Bilag 5

Notat om henvendelser modtaget i høringsperioden og den supplerende høring

Sagsnummer
2022-0064186

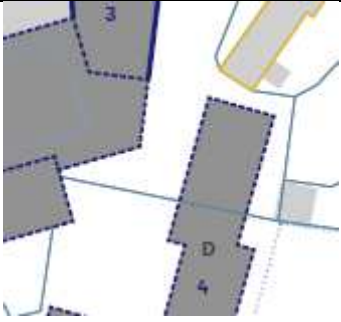
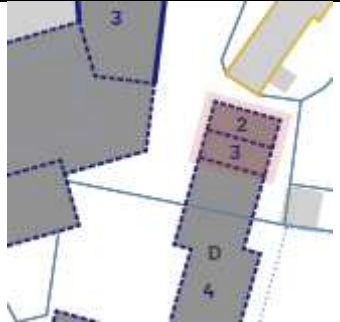
4. Grønne vægge/tage?
5. Er de nye bygninger energiproducerende?
6. Er regnvand indtænkt?
7. Er de grønne arealer tiltænkt fødevarerproduktion?
8. Recirkulering af lokale ressourcer i bytterum?
9. Demokratisk organisation?

1. 3F-huset bevares ikke i lokalplanforslaget. Bygherre har planer om at genbruge fundamentet til ny bebyggelse.
2. Der kan der ikke stilles krav i lokalplanforslaget om genbrug af materialer mv.
3. I lokalplanforslaget er der givet mulighed for solceller på facade og tag
4. Der er stillet krav i lokalplanforslaget om facadebegrønning samt begrønning af tage, de steder, der ikke er saddeltag.
5. *Der kan der ikke stilles krav i lokalplanen om, at de nye bygninger skal være energiproducerende.*
6. LP stiller krav om, at bebyggelsen skal skybrudssikres til en 100 års-hændelse
7. Der kan der ikke stilles krav i lokalplanforslaget om grønne arealer til fødevarerproduktion.
8. Der kan der ikke stilles krav i lokalplanforslaget om recirkulering af lokale ressourcer i bytterum.
9. Der kan der ikke stilles krav i lokalplanforslaget om, hvordan organiseringen skal sammensættes
